Note en réponse à l'avis du Conseil  
Scientifique Régional du Patrimoine Naturel  
d'Occitanie du 06 mai 2025

Référence du projet : 2022-04-13d-00555

**Centrale solaire au sol sur la commune de  
Lézignan-la-Cèbe**

Juin 2025

➤ **Analyse des enjeux environnementaux réglementaires rédhibitoires à l'échelle du département de l'Hérault**

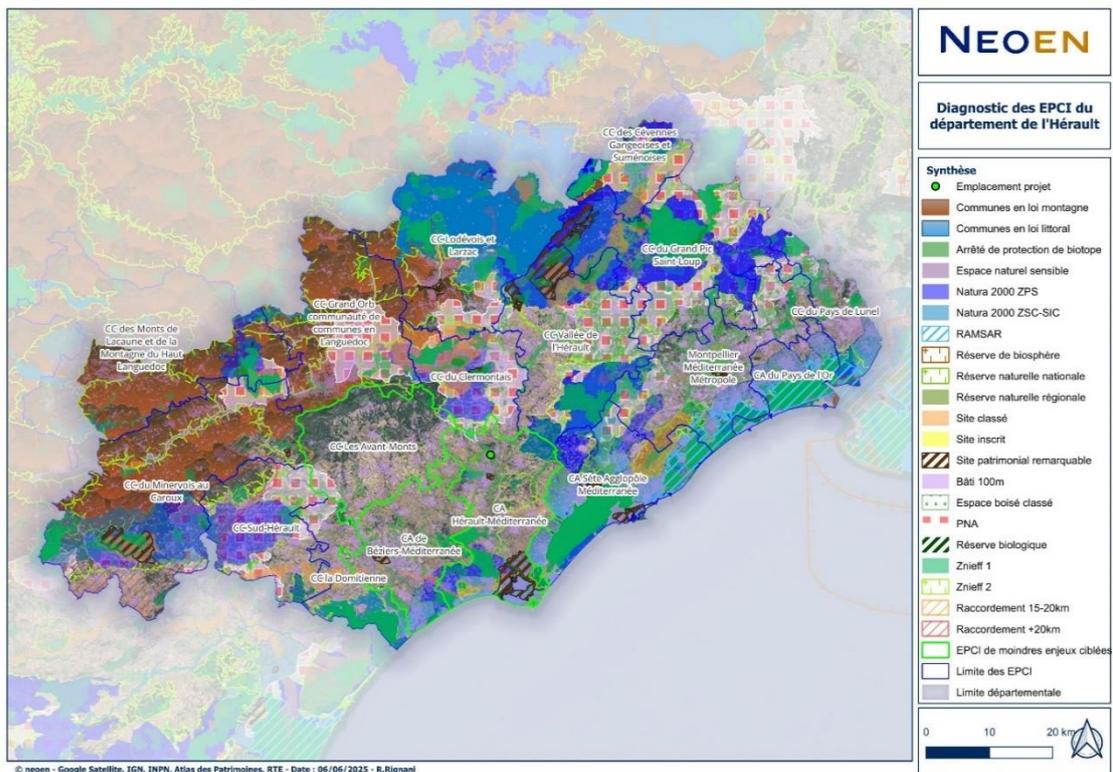
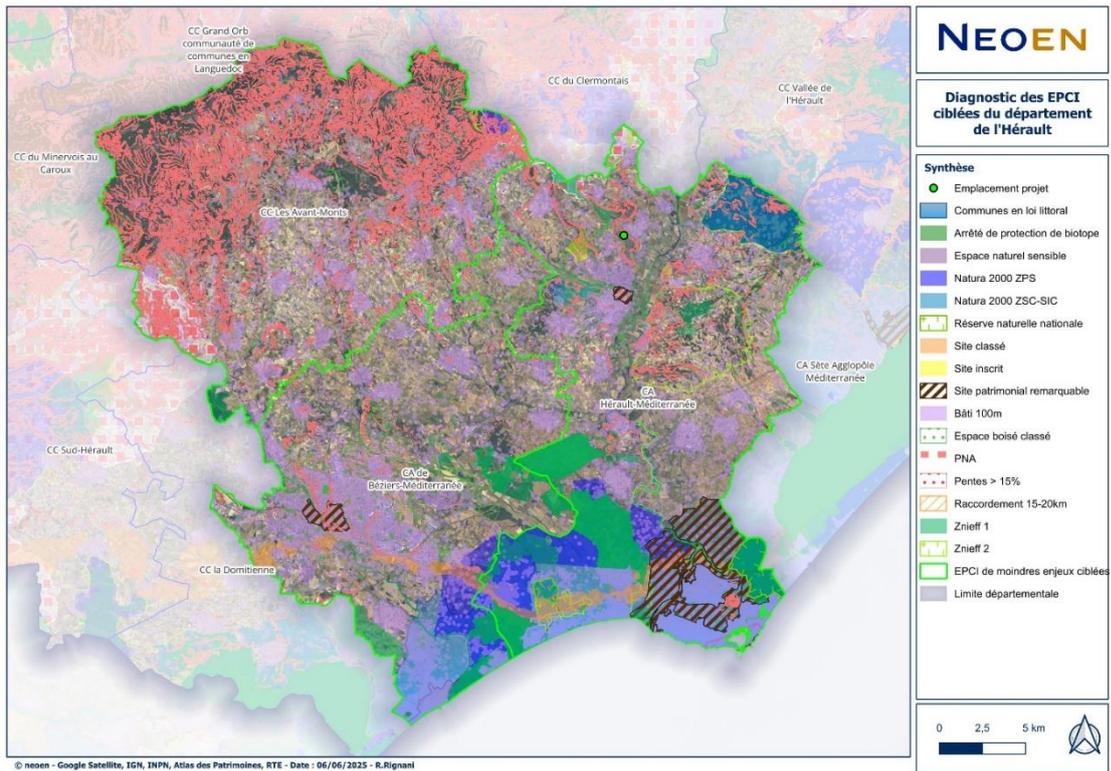
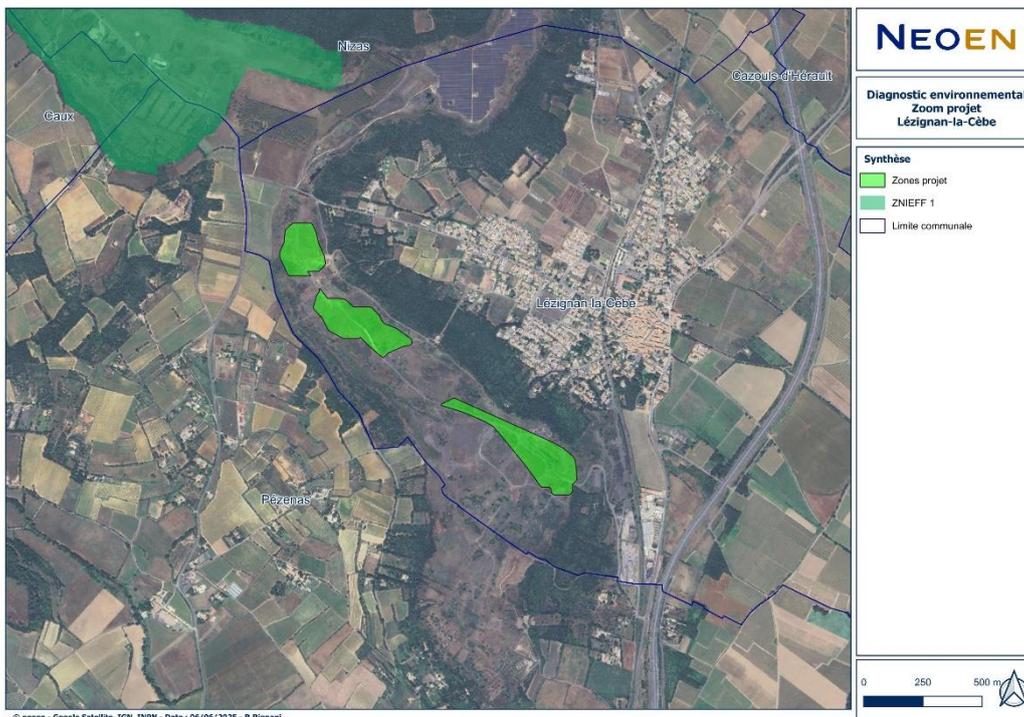
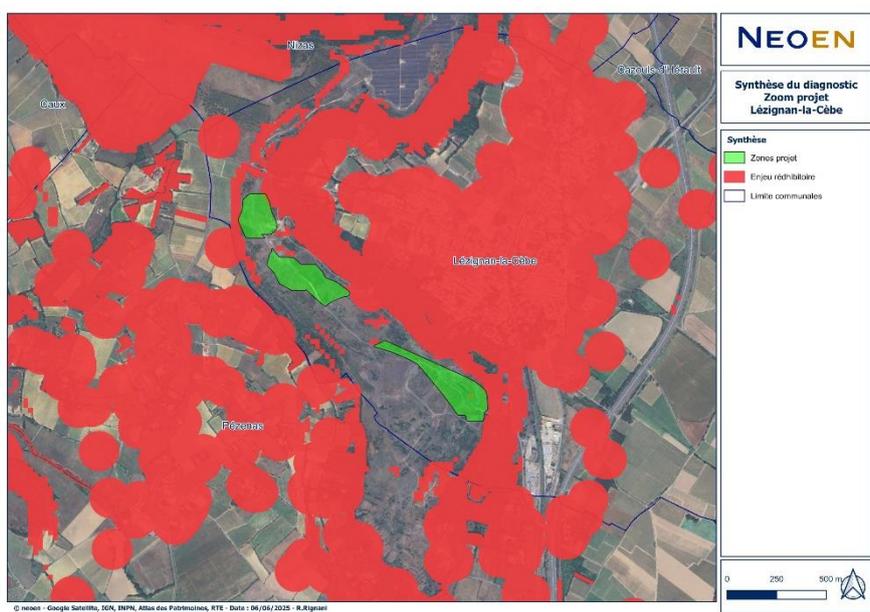
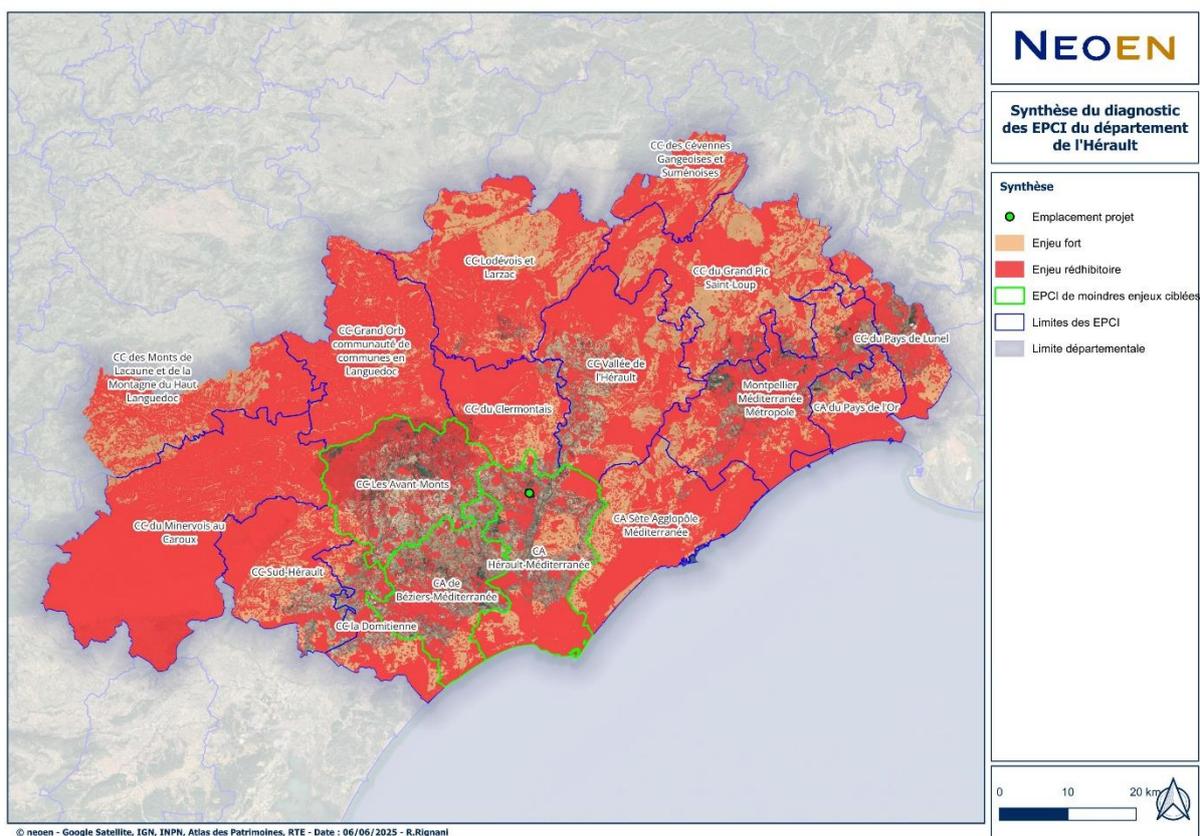
Le porteur de projet s'est concentré uniquement sur des sites potentiels pour des projets au sol avec une superficie comprise entre 70 et 100 ha, alors que le projet de 15,8 MWc représente une superficie d'environ 16 ha.

Le dossier ne s'intéresse qu'aux implantations en site naturel dégradé sans qu'il soit fait mention des surfaces artificialisées présentes ou à venir du secteur. Le choix du site retenu est fait en fonction d'une politique de développement industriel qui se fixe une limite inférieure de surface et puissance installée sans que de réelles contraintes techniques ou environnementales apparaissent clairement. Quarante-neuf sites sont analysés à différentes échelles (régionale, départementales et de trois intercommunalités) selon une série de critères d'éligibilité listés p. 24. Néanmoins, cette prise en compte révèle l'omission de plusieurs éléments dont la prise en compte est pourtant obligatoire dans le cadre d'une évaluation environnementale complète :

- dans les espaces réglementés considérés ne sont pas pris en compte la Trame verte et bleue (TVB) ni la notion de corridor écologique, ainsi que la présence de ZNIEFF.

- les espèces protégées et patrimoniales (et les impacts à venir qu'elles pourront subir) ne sont pas prises en compte dans ces critères. Par rapport à la précédente demande de DEP, le pétitionnaire se cantonne à comparer deux variantes (1 seul grand îlot contre 3 îlots) au sud du site déjà choisi, et n'apporte donc pas d'éléments nouveaux pour justifier son choix initial par rapport aux 49 sites. En outre, n'est pas prise en compte dans la recherche de solutions alternatives la règle n° 20 du SRADDET qui dit : « .../... dans le cas des installations photovoltaïques, prioriser les toitures de bâtiments, les espaces artificialisés (notamment les parkings) et les milieux dégradés (friches industrielles et anciennes décharges par exemple) » comme également souligné dans un rapport de 2022 de l'ADEME (<https://librairie.ademe.fr/ged/7241/avis-ademe-photovoltaïque-2022.pdf>) qu'il était primordial d'éviter les implantations en milieux naturels et agricoles. En continuité avec l'autosaisine du CNPN<sub>1</sub>, l'installation de PV sur des supports déjà artificialisés est e GigaWatt à atteindre en EnR et l'artificialisation des milieux naturels peut être évitée. Le choix alternatif du bâti n'est donc pas analysé, au bénéfice d'une politique de développement industriel.

L'absence de solutions alternatives n'est pas démontrée au vu des nouveaux éléments fournis.

Il n'y a pas eu d'omission de la part de Neoen concernant certains critères environnementaux. L'intégration des ZNIEFF dans le cadre de la justification d'absence de solutions de moindre enjeu a bien été faite mais n'apparaît pas dans le dossier tel que déposé en novembre 2024, mais ces éléments ont été ajoutés dans le présent mémoire. C'est également le cas de la TVB qui correspond aux autres critères environnementaux déjà considérés dans l'analyse (Natura 2000, arrêté de protection de biosphère, ENS, corridors écologiques réserves de biosphère,

...). Le site n'est quant à lui inclus ni dans un périmètre de ZNIEFF ni dans la TVB qui correspond aux autres critères environnementaux précités.

Compte tenu de la taille du territoire étudié, la méthodologie a consisté dans un premier temps, à l'échelle du département, à écarter l'ensemble des secteurs considérés comme présentant des enjeux forts à rédhibitoires pour l'implantation d'une centrale photovoltaïque au sol, pour les raisons suivantes :

Cette analyse à l'échelle du département de l'Hérault a conduit Neoen à exclure les secteurs considérés comme rédhibitoires ou présentant des enjeux forts, pour identifier et se concentrer sur les territoires intercommunaux les plus propices à l'implantation d'une centrale photovoltaïque car présentant le moins d'enjeux.

L'emprise du projet n'est pas concernée par des enjeux forts ou rédhibitoires.

On s'aperçoit que sur les 3 intercommunalités (représentées par un contour vert) déjà identifiées dans le dossier de DEP déposé en novembre 2024, la vue aérienne en sous-couche (fond de carte satellite) est encore visible ce qui implique qu'il n'y a pas d'enjeu fort ou rédhibitoire contrairement au reste du département.
